**VEC: Športová hala Angels Aréna – rekonštrukcia a modernizácia  
- vyjadrenie**

Bol nám doručený projekt pre stavebné povolenie č. arch. PD\_CEV\_2020\_0226 s dátumom 29.7.2020 vypracovaný spoločnosťou Ceving, s.r.o.

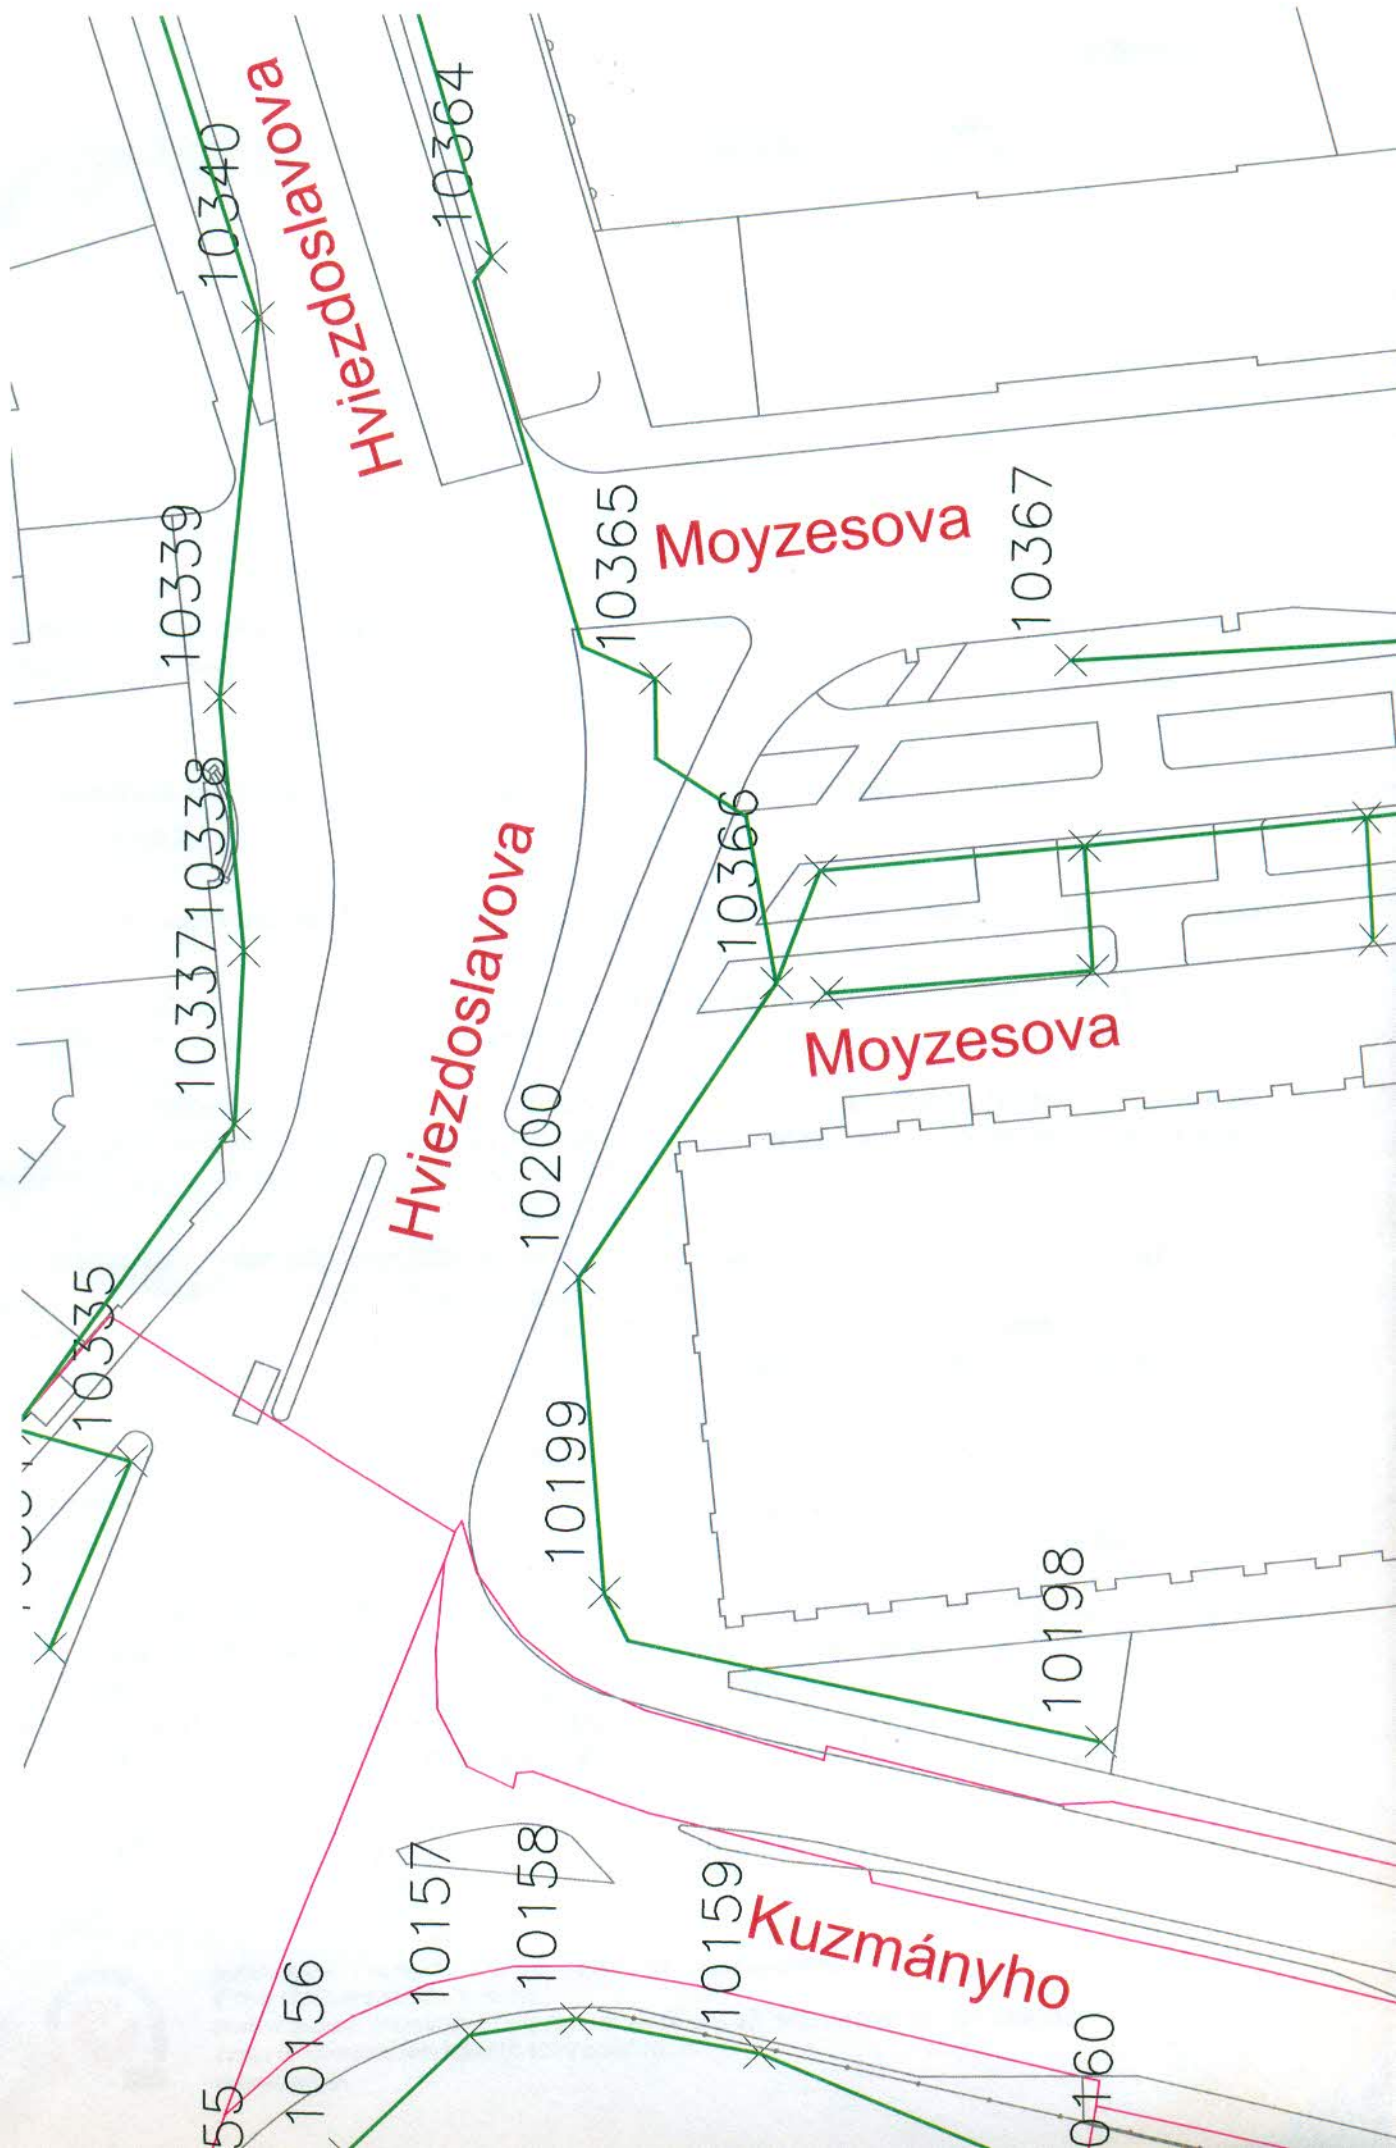
1. Vo vyznačenej lokalite (podľa priloženej situácie) ul. Moyzesova, Kuzmányho, Košice sa podzemné vedenia a iné zariadenia (trakčné stožiare) DPMK, a.s. a podzemné vedenia a iné zariadenia verejného osvetlenia (VO) v správe DPMK, a.s.

Orientačne sme Vám ich vyznačili do priloženej situácie. Žiadame dodržať „Všeobecné podmienky pre práce v ochrannom pásme zariadení DPMK, a.s.“ (VPOP - sú v prílohe). Pri súbahu a krížení podzemných vedení žiadame dodržať STN 736005. Vytýčenie podzemných vedení VO zrealizujeme na základe objednávky, ktorú treba zaslať s predstihom 2 týždne. Platnosť vyjadrenia pre VO je 6 mesiacov.

2. S predloženou PD SO-05 Prekládka NN vedení súhlasíme bez pripomienok s tým, že do nového budúceho rozvážača SR5 nie je potrebné presmerovať NN vývod č. 4 ( CYKY-J 4x4 RE DPMK elektromagnet) prostredníctvom poistkového odpínača QFU5 16A, pričom QFU1 je prívod z budúceho nového spoločného RE. Znamená to, že vývod č. 2 ( CYKY-j 4x4 DPMK ) z QFU3 16 A (QFU1 je prívod) z existujúcej RIS SR8 nie je potrebné spájať a DPMK, a .s. sa ho vzdáva.
